ÚŘAD MĚSTSKÉ ČÁSTI PRAHA 9

Č.J.: MCP09/006408/2026/OVÚR/Fri

ROZHODNUTÍ POVOLENÍ VÝJIMKY

„Čtvrť Emila Kolbena, etapa V., budovy N, O, P (ČEK5)“

Výřez ze Situace koeficientu zeleně C.009:

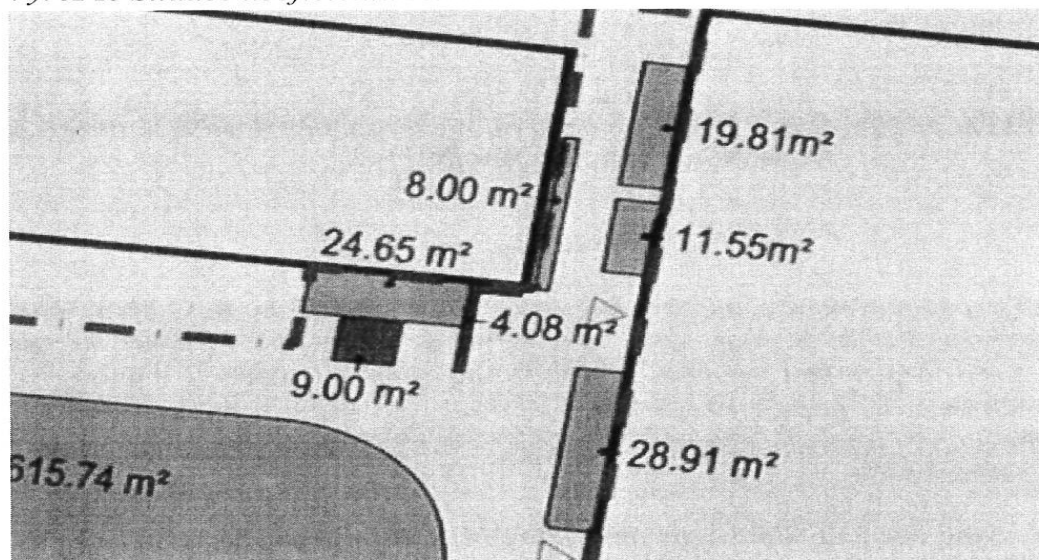
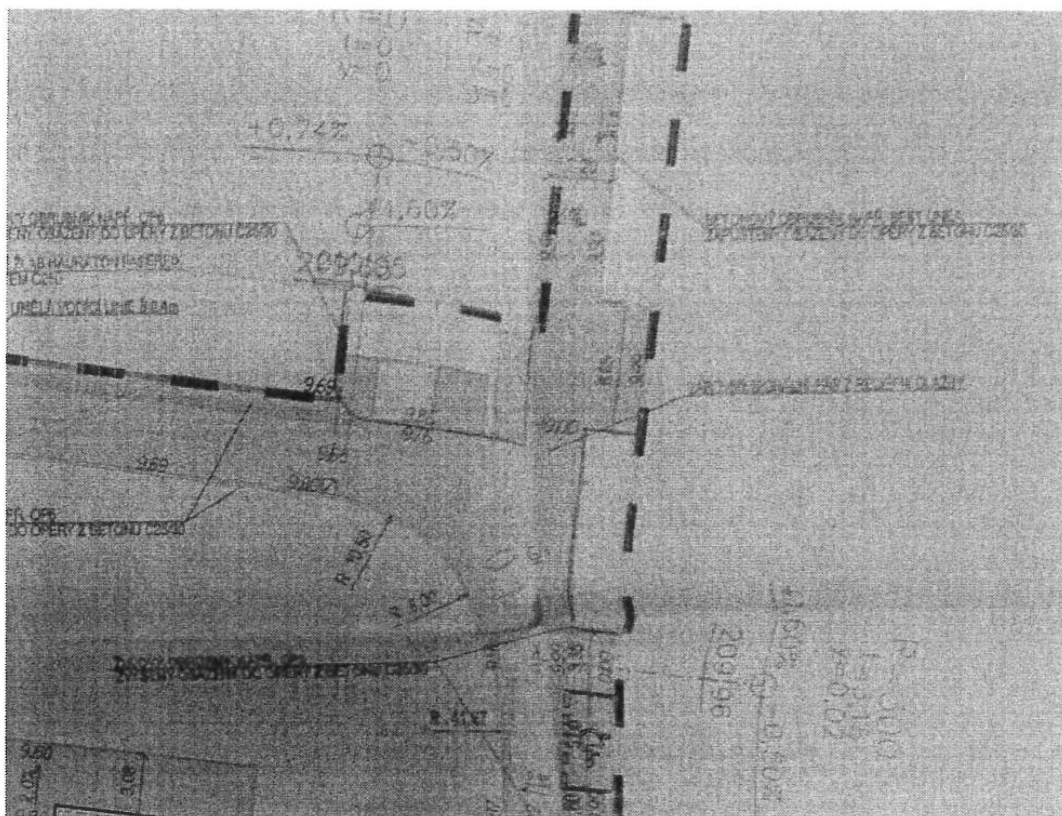
Námitka č. 28: Koeficient zeleně je uměle a účelově navýšen způsobem, který je v rozporu s účelem sledovaným územním plánem / příslušným předpisem

V severovýchodní části řešeného území, u stanice metra, je navržený strom účelově obklopen zpevněnou plochou, ačkoliv v daném místě zpevněná plocha nemá žádný smysl. Zpevněná plocha kolem stromu netvoří chodník, po kterém by bylo možné odněkud někam jít, protože tato zpevněná plocha je z východní strany ohraničena pruhem zeleně. Jedná se tedy o čistě účelový krok mající za cíl uměle navýšit plnění koeficientu zeleně.

Stavební úřad je při rozhodování vázán předloženým návrhem žadatele a posuzuje předložený návrh, žádný zákonný předpis nepřipouští, aby stavební úřad jakýmkoliv způsobem do projektu zasahoval a měnil záměr žadatele. Dále stavební úřad uvádí, že neshledal důvody, které mají oporu v platných předpisech a které by odůvodňovaly změnu žádosti. Požadavky a návrhy na odlišné řešení záměru, podané účastníkem řízení, který je odlišný od žadatele, stavební úřad nemůže zohlednit. Dále stavební úřad uvádí, že umístování stromů a zeleně do zpevněných ploch žádný zákonný předpis nezakazuje a např. při výpočtu koeficientu zeleně je dokonce s tímto řešením počítáno.

Stavební úřad uvádí, že stavebník dne 18.6.2025 doplnil část PD D.2.3.2 Krajinářská architektura, která se skládá z technické zprávy a situace, která plně nahrazuje původně předloženou část. Tato doplněná dokumentace byla uvedena do souladu se zbylou částí dokumentace ve vztahu k plochám zeleně. Nově neobsahuje výkres D-2-3-2-003 Osazovací plán, jelikož byl poskytnut nad rámec vyhlášky 499/2006 sb. a sloužil jen pro účely osazení. Původní složka byla ve spisu označena jako neplatná.

Výřez z výkresu D. 2.3.2.003:

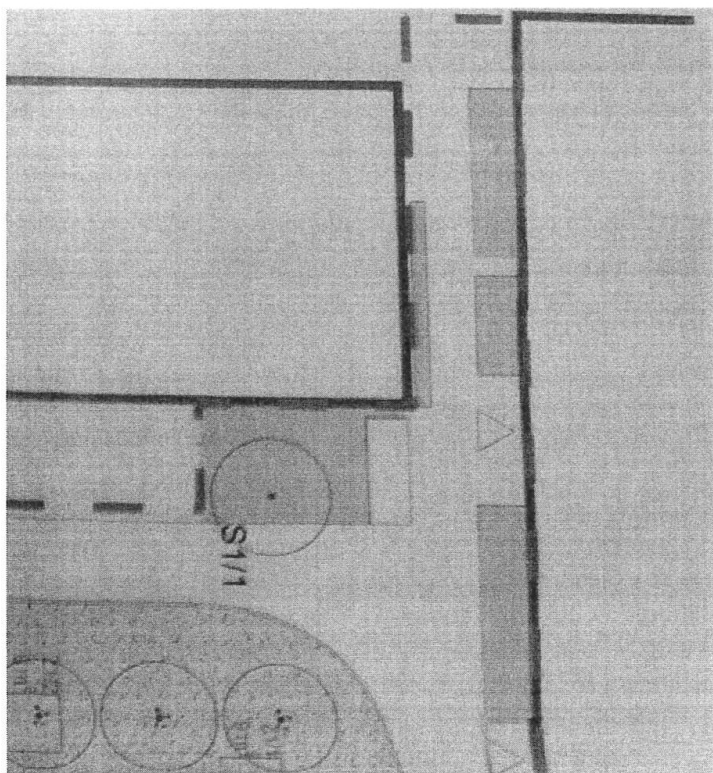
Účelovost výše uvedeného řešení dokládá také výkres D.2.3.2.003 Osazovací plán, který předtím, než byl z projektové dokumentace a ze spisu vyjmut, ukazoval sadové úpravy před touto účelovou úpravou — v daném místě byl (logicky) strom v zelené ploše, nikoliv ve zpevněné ploše:
